## 改善箇所説明図

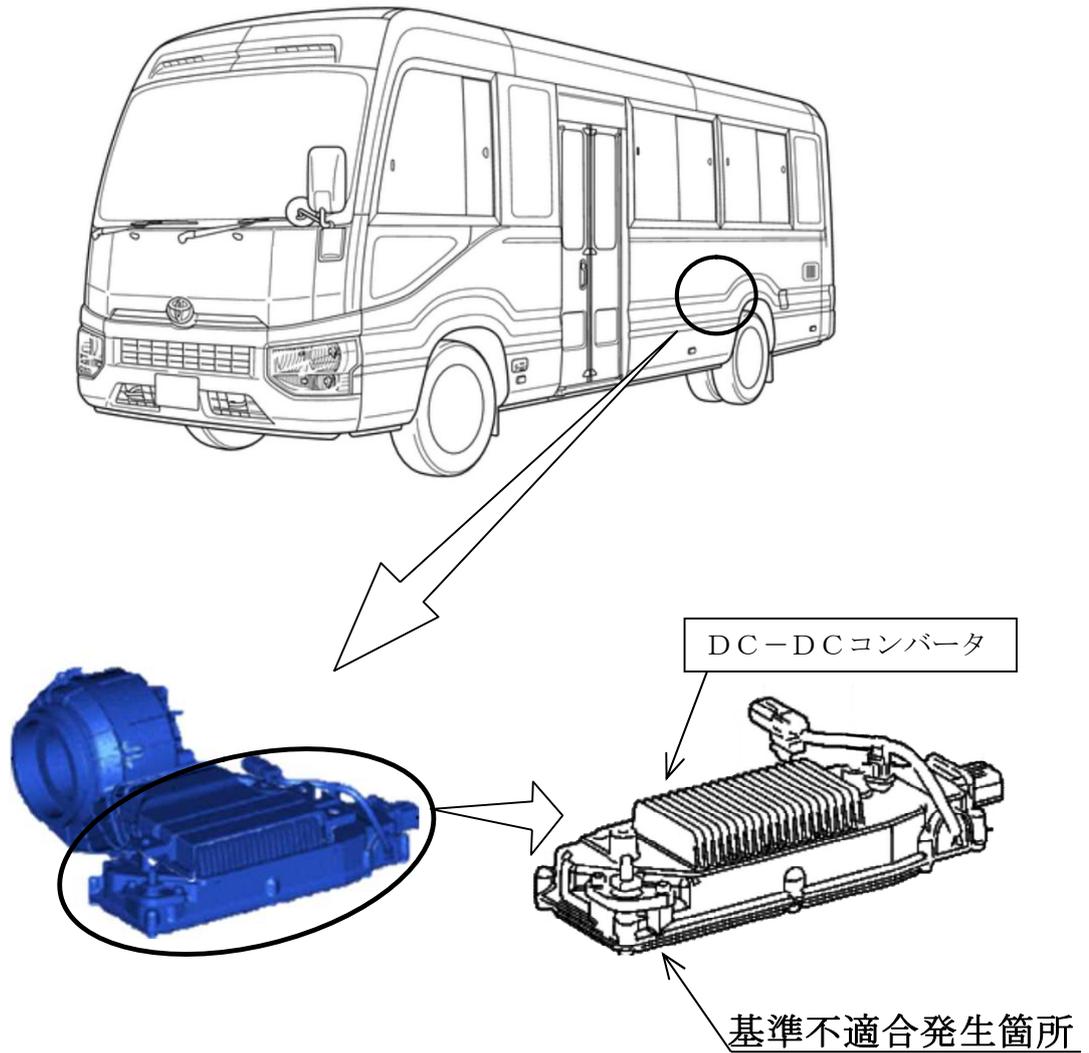
電圧変換装置（DC-DCコンバータ）の電流整流モジュールにおいて、内部の部品構造が不適切なため、製造ばらつき等により使用過程で当該モジュールが故障した際、短絡回路が形成されることがある。そのため、警告灯が点灯するとともに補機バッテリーから電流が流れ続けて発熱し、最悪の場合、火災に至るおそれがある。

全車両、DC-DCコンバータを対策品に交換する。

識別：改善済車両には車台番号打刻の左下部に黄色ペイントを塗布する。
